COMMISSION ROYALE DES MONUMENTS ET DES SITES  
KONINKLIJKE COMMISSIE VOOR MONUMENTEN EN LANDSCHAPPEN

N/Réf. : **BXL22878\_699\_PU**  
Gest. : **AA/AA**  
V/Réf. : **L1299/2022**  
Corr: **Bouchenak Oumayma**  
NOVA : **04/XFD/1844516**

**BRUXELLES. Rue Locquenghien, 41**  
(= ZP du Jardin d'enfants situé au n° 16 / Inventaire)  
**PERMIS D'URBANISME : transformer un ensemble de bâtiments d'habitation et d'un atelier situé sur la même parcelle pour y aménager 18 logements, rehausser la toiture du bien de droite et créer une lucarne sur le versant arrière de cette toiture, ajouter une série de lucarnes en façade avant du bâtiment de gauche, rehausser d'un niveau les 2 annexes existantes en fond de parcelle, changer les menuiseries et aménager un potager et un espace de rencontre dans la zone de cour et jardin**  
**Demande de la Ville du 21/10/2022**

### Avis de la CRMS

*Elevation avant projetée.*

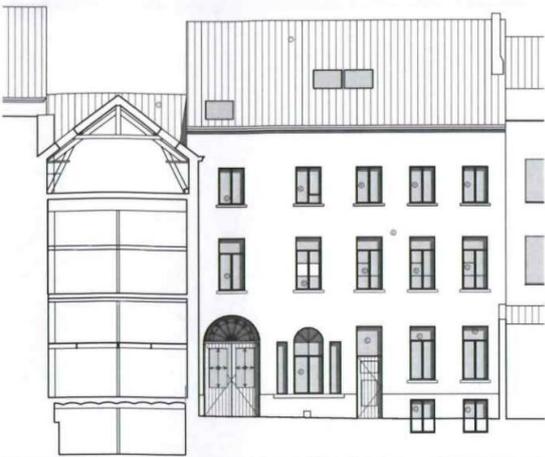
- En façade à rue, si les lucarnes sont bien positionnées dans l'alignement des baies existantes, la CRMS estime qu'il s'agirait d'en réduire les proportions et de revoir les dimensions des joues et rives de manière à garantir une meilleure intégration dans cette façade de grande qualité et de respecter la logique de dégressivité des baies de la façade principale ; D'autre part, elle juge la rangée de fenêtres de toit qui double ces lucarnes non nécessaire et impactante ;

*Elevation arrière projetée.*

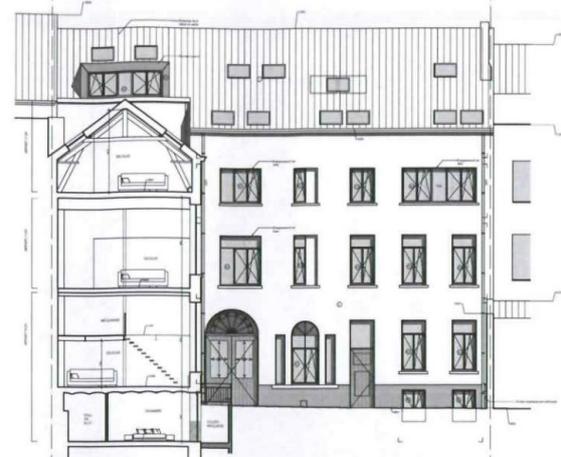
- En façade arrière, la CRMS estime la réunification en une seule grande baie de deux fenêtres du 3<sup>ème</sup> étage non nécessaire et peu intégrée au rythme vertical des travées et à la répartition des baies. Elle recommande aussi de renoncer à l'imposante lucarne en versant de toiture arrière de la rehausse, peu intégrée aux bâtiments et visible depuis la cour intérieure ainsi depuis les logements prévus dans les annexes en fond de parcelle ;
